明溪县河滨南路道路工程（向西延伸至消防大队段）

方案变更前后对比图

建设工程设计方案变更内容说明

图名: 原道路方案平面图

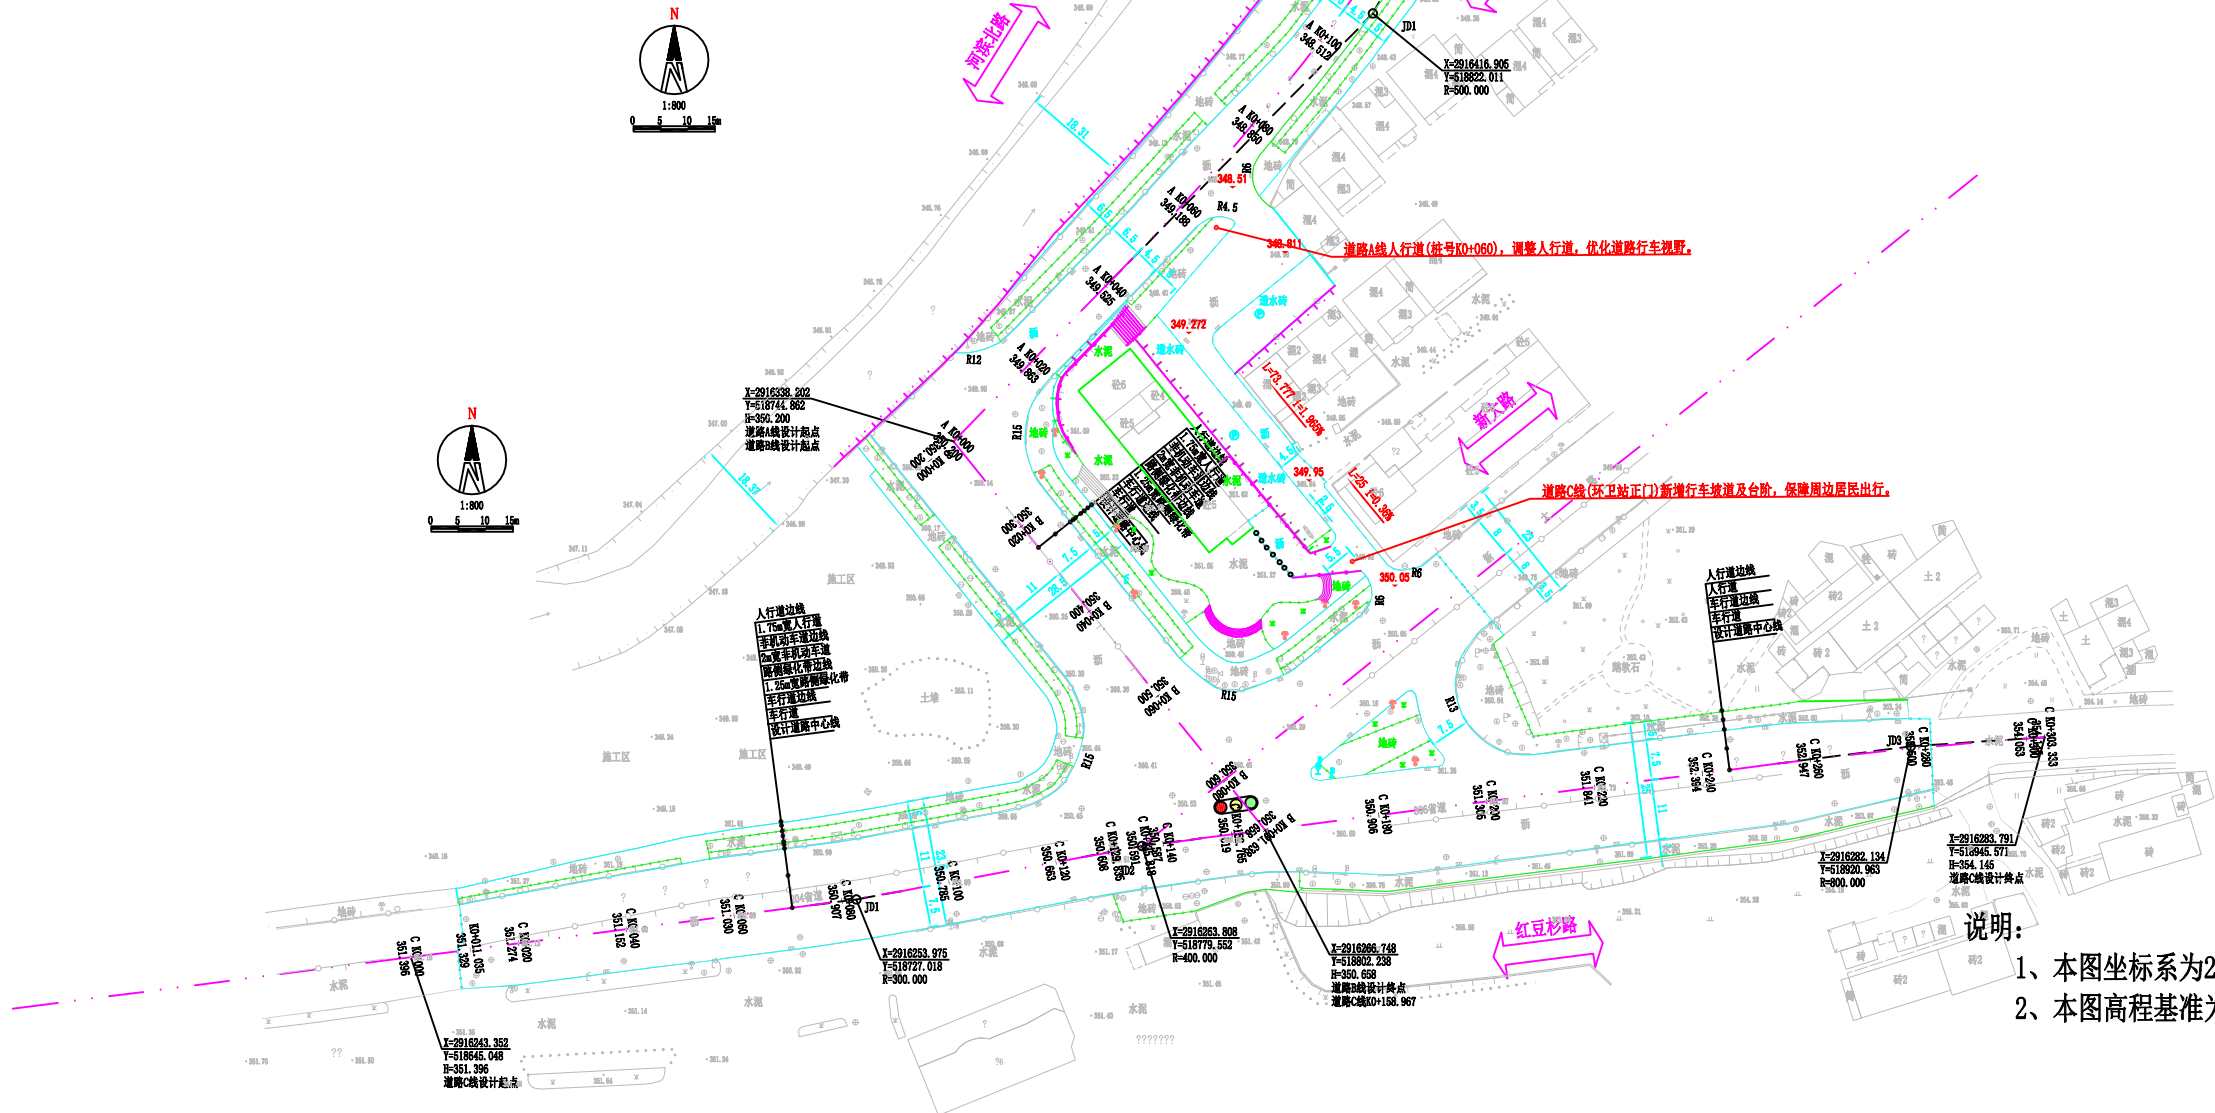
- 1、道路A线人行道(桩号K0+060)，调整人行道。变更原因：优化道路行车视野。
- 2、道路C线(环卫站正门)新增行车坡道及台阶。变更原因：保障周边居民出行。
